CONCOURS DE PROJETS D'ARCHITECTURE SIA 142 A DEUX DEGRES EN PROCEDURE OUVERTE

LA DECONSTRUCTION ET LA RECONSTRUCTION DES IMMEUBLES DE LOGEMENTS HBM ET LIBRES SIS AVENUE DE BEL-AIR 61TER, 63-69, 71-91, 93-95 ET LA CREATION D'UNITES ECPS A CHENE-BOURG

RAPPORT DU JURY

SOMMAIRE RAPPORT DU JURY | Version n°6 du 30.06.2025.

Méandre

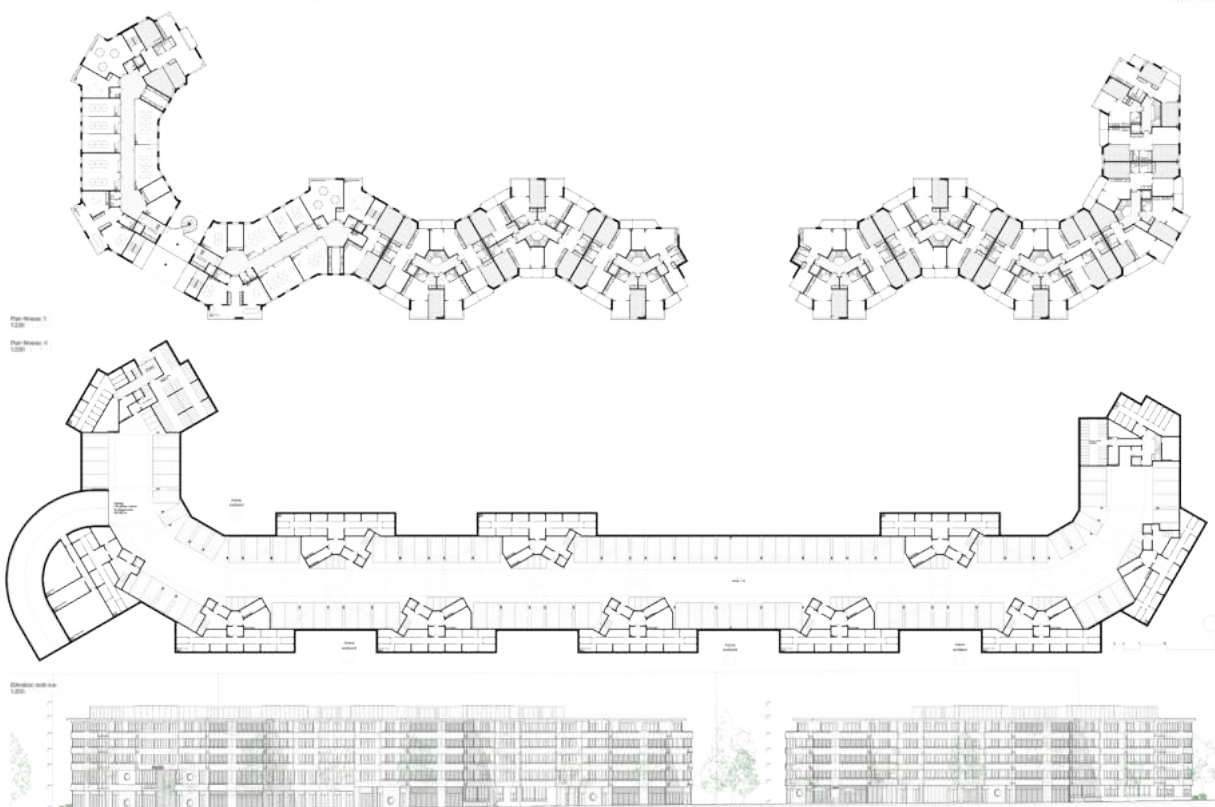
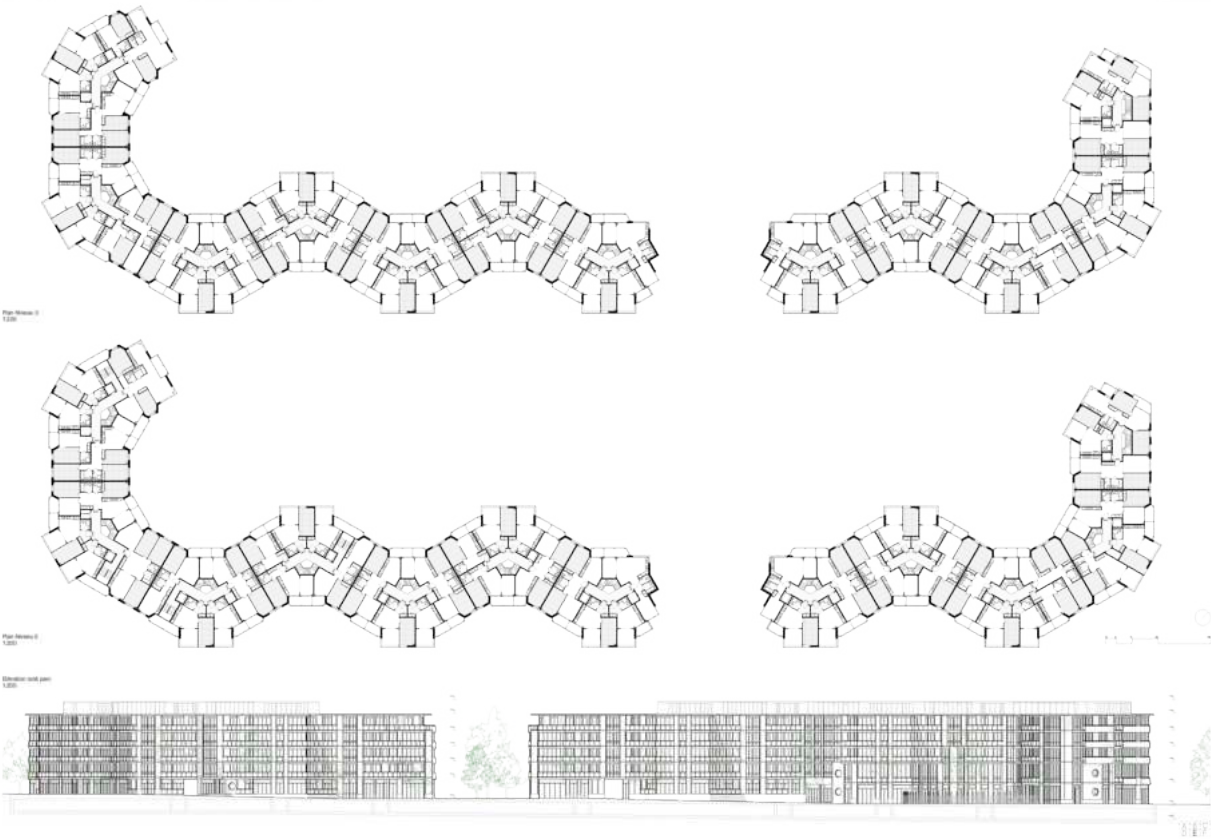
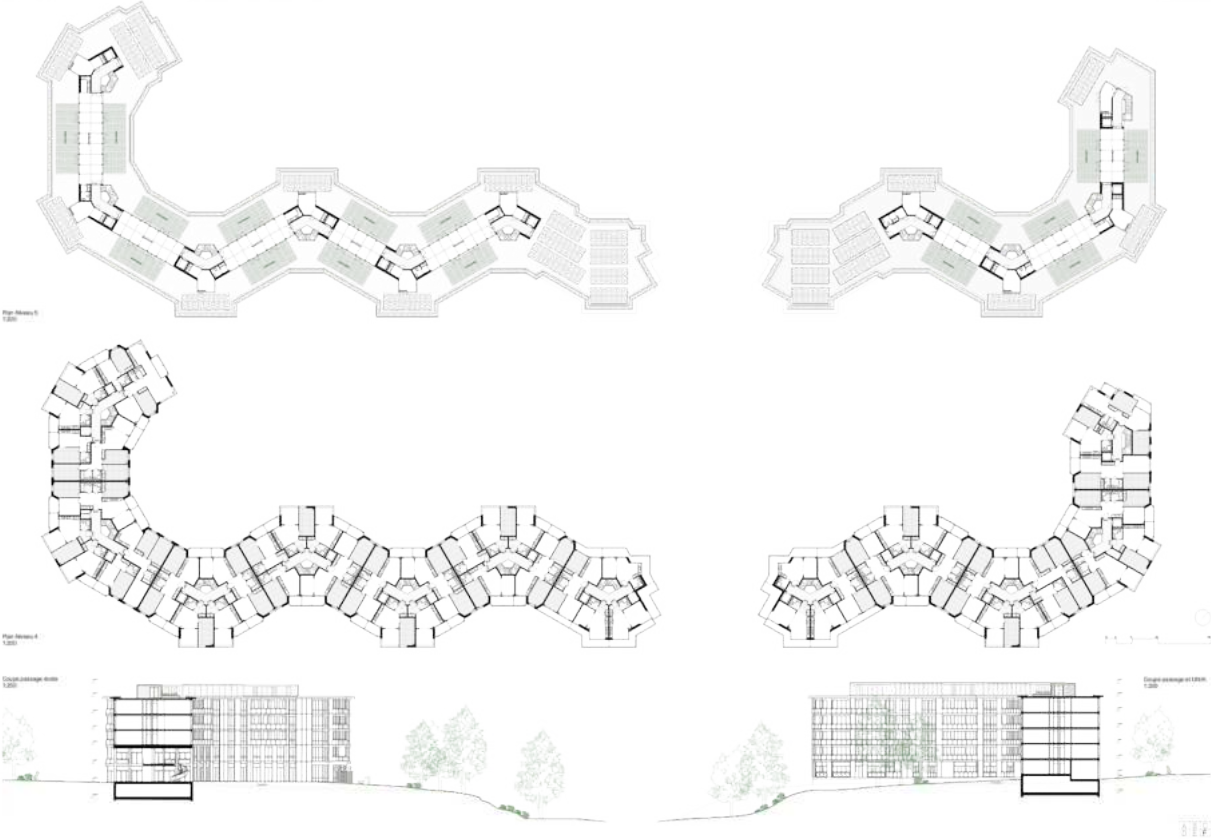
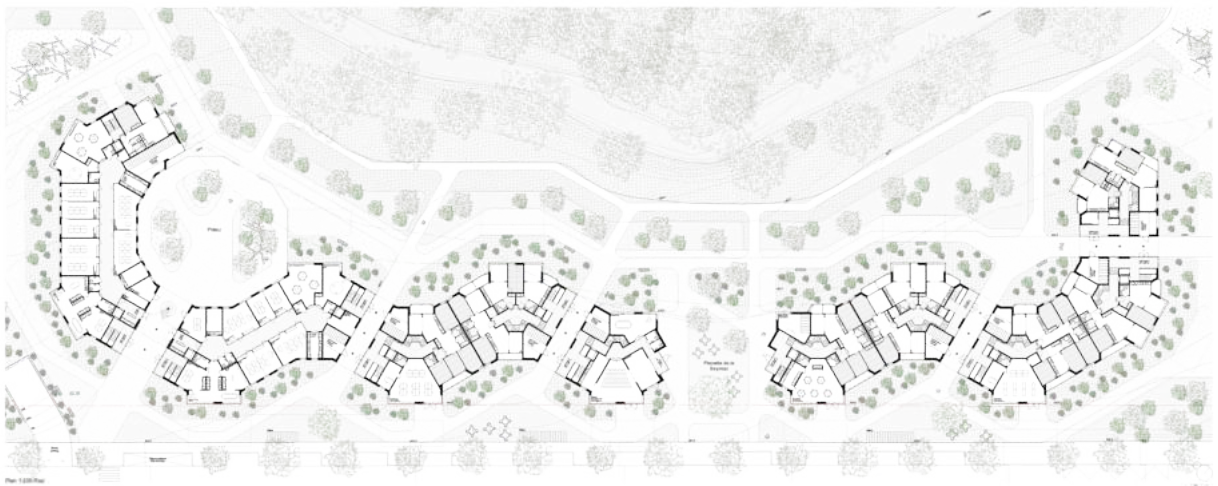
L'implantation propose une morphologie avec une géométrie précise de type organique, qui s'appuie sur l'avenue de Bel-Air, avec une prolongation du système par deux retours en bordure des parcelles adjacentes.

Afin de répondre au programme, des logements sont également prévus au rez-de-chaussée des immeubles, ce qui soulève des questions sur la surface attribuée à l'espace public, côté Seymaz comme du côté rue. Les commerces et l'espace polyvalent n'entretiennent pas une relation attractive avec l'avenue. Les passages sous les immeubles manquent de générosité. Le garage à vélos est situé en sous-sol et bénéficie de la pente du terrain pour un accès de plain-pied.

La localisation des ECPS est plutôt judicieuse et l'accès aux écoles est bien identifié. La typologie de ECPS mériterait d'être orientée sur le jardin plutôt que sur la rue. Le préau entretient une bonne relation avec les écoles, mais le jury questionne le rapport aux logements situés juste au dessus dans les étages.

La proposition des aménagements extérieurs est fortement structurée par des cheminements qui reprennent la géométrie de l'implantation générale des bâtiments. Leur dédoublement interroge tant sur le plan de leur nécessité que sur la qualité d'usage et le potentiel d'appropriation des espaces créés. Le jury déplore que la nature des aménagements et des plantations demeure au stade de l'intention et ne lui permette pas de juger de la qualité d'ambiance et de séjour de l'ensemble.

La structure porteuse proposant une combinaison de bois et de béton avec des planchers mixtes faits de solives en bois et de dalles en béton semble réaliste et adaptée à l'usage du bâtiment. Les autres

Appréciation du projet n°15 BASILIC

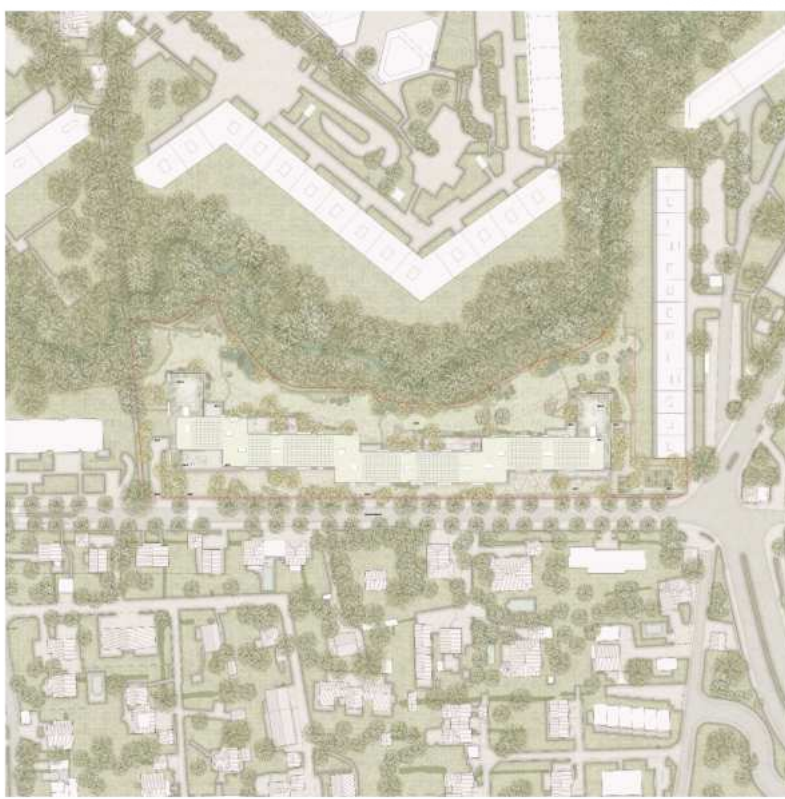
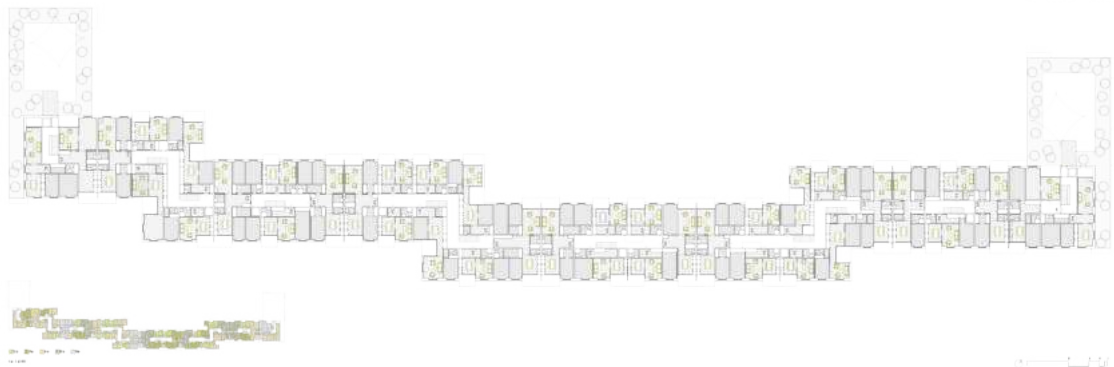
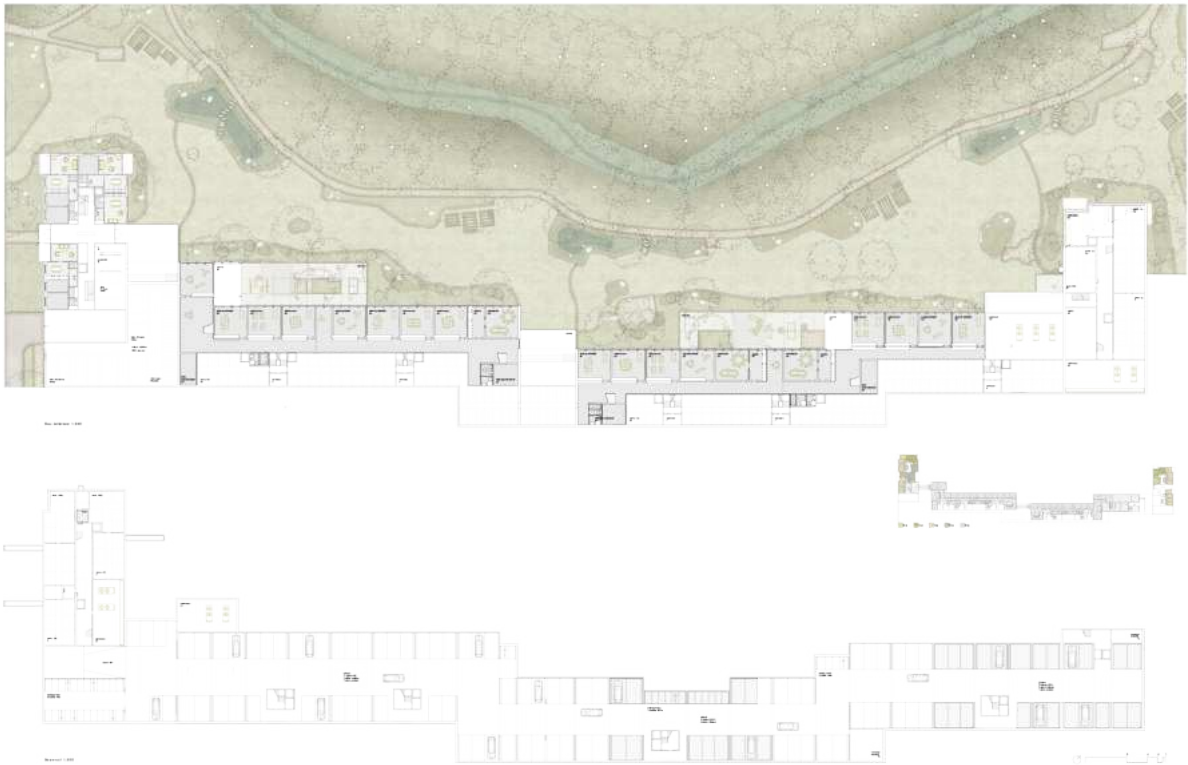
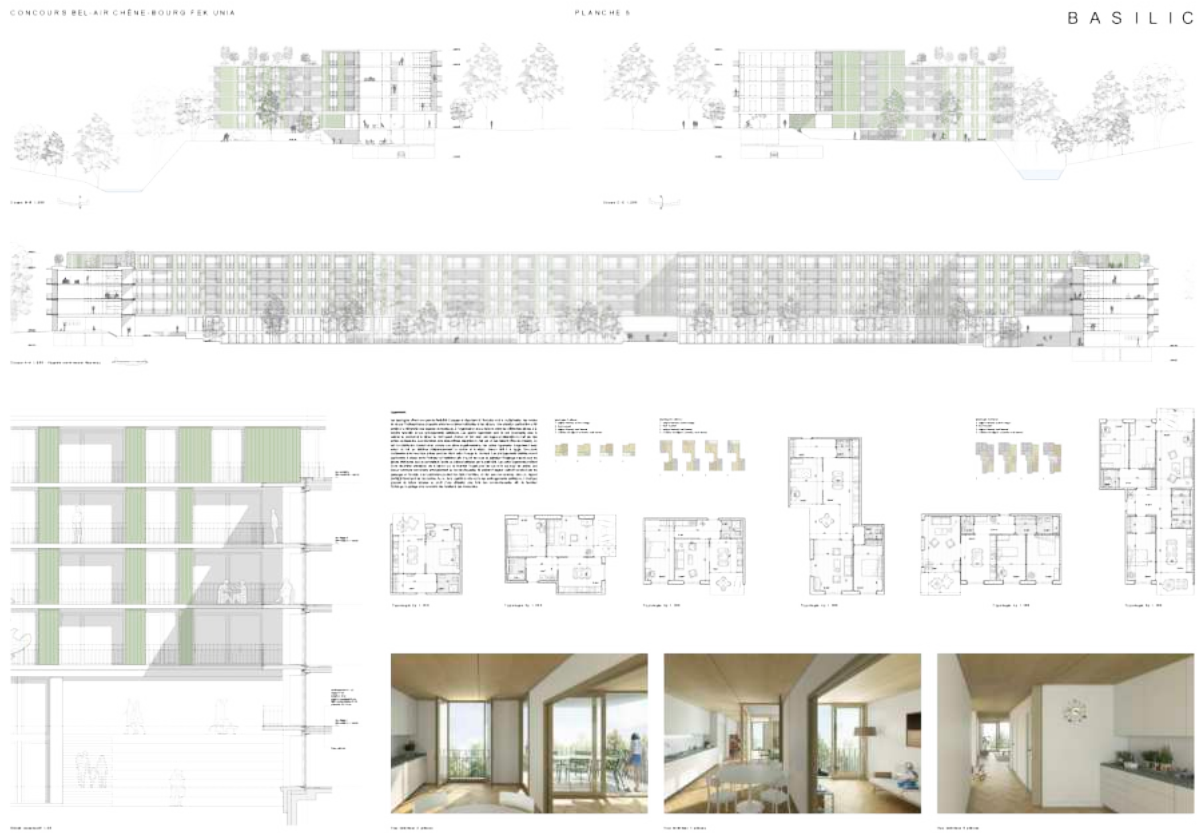
Le projet se caractérise par une forme urbaine simple et claire, appuyée par une distribution programmatique lisible. Le socle joue un rôle de catalyseur en structurant cette organisation tout en entrant en dialogue avec le contexte environnant. Grâce au rabaissement de la topographie du côté de la Seymaz, l'impact visuel de l'ensemble est maîtrisé. Le projet apporte ainsi une réponse adaptée à l'échelle du site.

L'implantation de l'école sur une large portion du rez-de-chaussée offre un potentiel intéressant, mais génère des espaces de circulation trop importants, dont la qualité est remise en cause. Le choix de combiner les accès de l'école avec les trois porches d'entrée traversants confère une présence marquée à l'équipement scolaire, au détriment de la lisibilité et de la hiérarchisation des accès aux logements. De plus, le projet ne prend pas en compte la circulation accessible pour les personnes à mobilité réduite (PMR) vers l'ensemble du site.

La structure porteuse, pensée avec des planchers mixtes avec une dalle en bois sur laquelle est coulée une dalle plus fine en béton semble réaliste, mais les transitions entre étages ne sont pas réglées. Les façades sont constituées par une ossature bois porteuse qui semble adaptée. Le jury regrette le peu de proposition concrètes en termes de réemploi des structures existantes.

Appréciation du projet n°76 FIL ROUGE

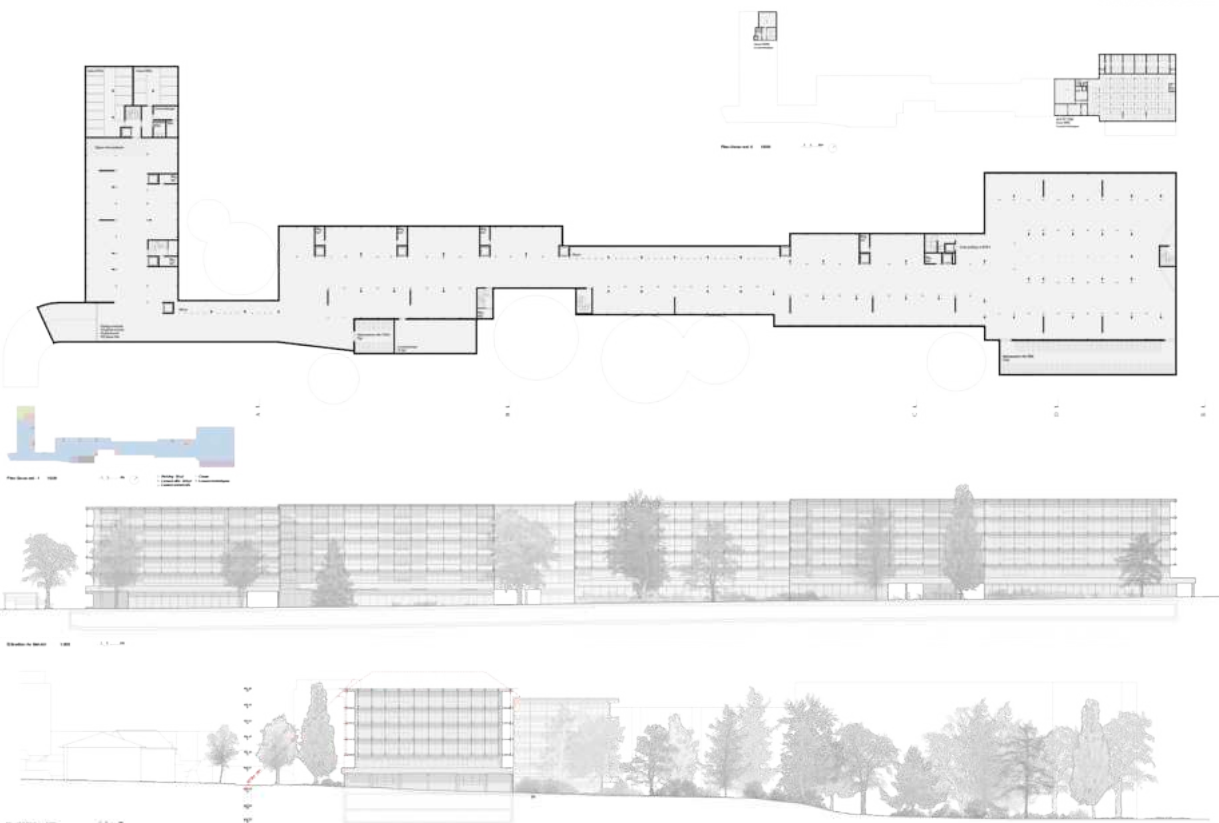
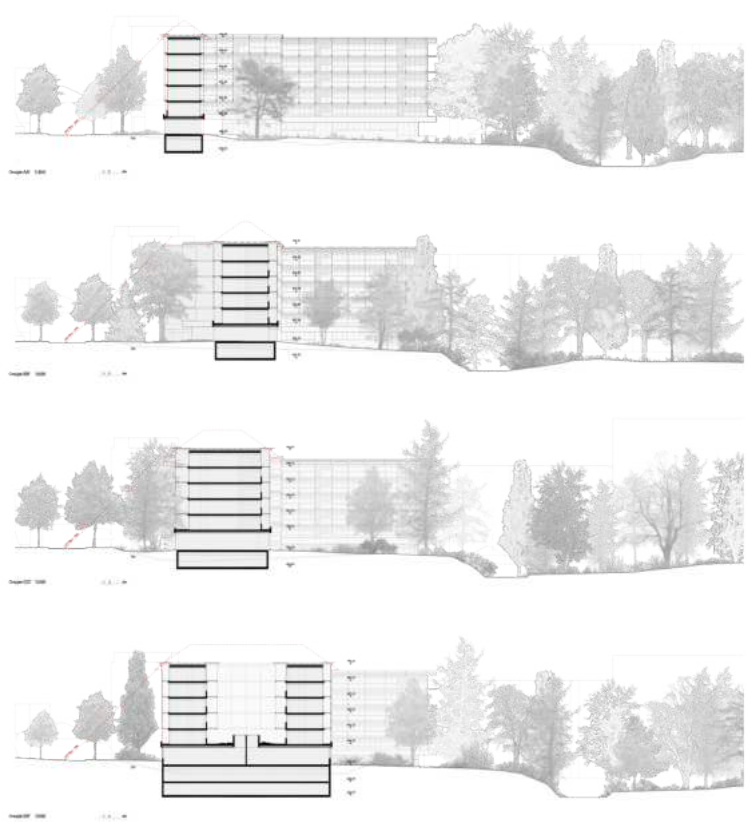
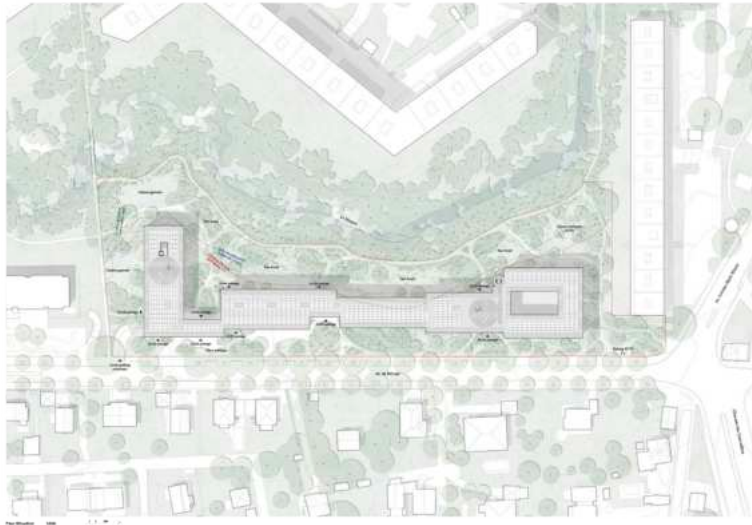
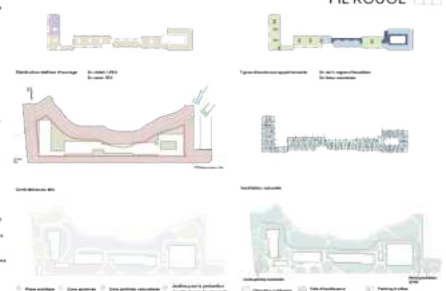
Le projet adopte le parti de s'organiser dans un bâtiment unique couvrant toute la longueur de la parcelle. Sa volumétrie est fragmentée par diverses cassures volumétriques générées par des mouvements des plans de façades et par des épaisseurs de construction différentes.

Bien que la volumétrie générale du projet ait été appréciée par le jury, sa hauteur importante de R+5 est dépasse largement le régime déjà dérogatoire permis par le programme du concours et en accords avec la commune et le canton. Combinée avec la proximité de la nouvelle construction à l'avenue, l'impact volumétrique du projet est très monumental et questionne notamment pour sa relation avec le bâtiment sur l'avenue Mirany.

Finalement, la légèreté et la transparence de la façade qui en résulte, bien que séduisante sur le plan formel ne semble pas être en adéquation avec la valeur d'usage et le degré d'intimité nécessaire à une bonne appropriation généralisée des prolongements extérieurs, cela en particulier pour la façade côté Avenue de Bel-Air. Le traitement identique complètement vitré des façades coté route et coté Seymaz,
